Izba Administracji Skarbowej  
w Bydgoszczy

Znak sprawy: 0401-ILZ.260.2.02.2020.2

**WYJAŚNIENIA DOTYCZĄCE TREŚCI SPECYFIKACJI ISTOTNYCH  
WARUNKÓW ZAMÓWIENIA (SIWZ). ODPOWIEDZI NA PYTANIA  
WYKONAWCY. MODYFIKACJA TREŚCI SIWZ.**

*Dotyczy: postępowania o udzielenie zamówienia publicznego prowadzonego w trybie przetargu nieograniczonego pn. „Kompleksowa modernizacja energetyczna budynku Urzędu Skarbowego w Rypinie przy ul. Dojazdowej 10 (POIS.01.03.01-00-0137/17)”.*

zdj. Nr 1

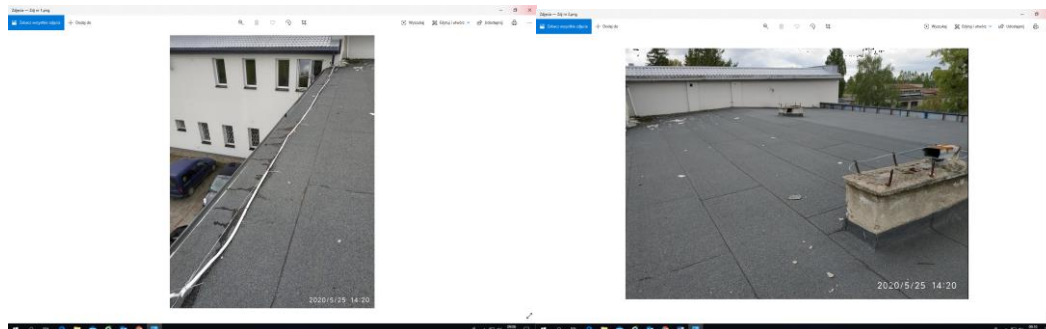
Uziom poziomy zainstalowany na Urzędzie Skarbowym, jest wykonany z drutu fi 6. Podczas prac związanych z ociepleniem dachu będzie konieczność demontażu istniejącej instalacji

odgromowej. Obecnie zgodnie z przepisami musi być zainstalowany drut fi 8. W projekcie i w przedmiarach nie ma żadnej informacji na temat instalacji odgromowej. Cała instalacja odgromowa wykonana jest drutem fi6. (załącznik zdj. Nr 1 i 2)

Należy wykonać instalację zgodnie z projektem ( Instalacje Elektryczne Rys 1.4 ).

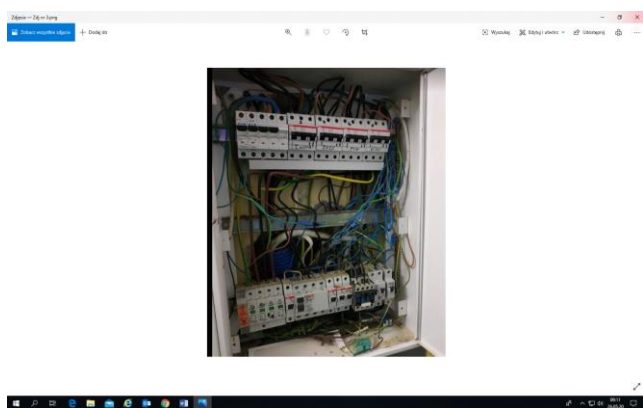
Proszę o podanie miejsca instalacji falownika lub falowników.

Miejscem instalacji jest dach.

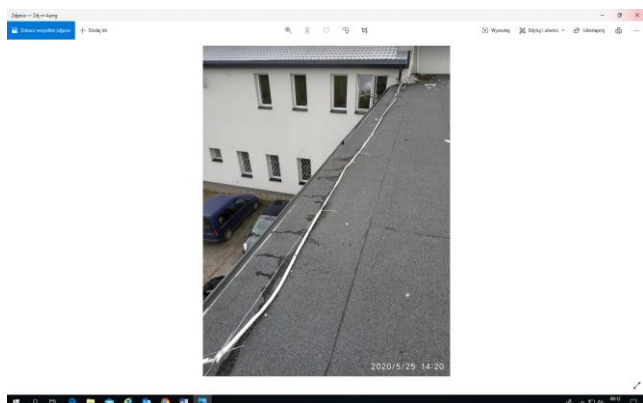
Proszę o podanie parametrów kamer na jakie mają zostać wymienione, obecnie zainstalowane.

Projekt nie przewiduje wymiany kamer.
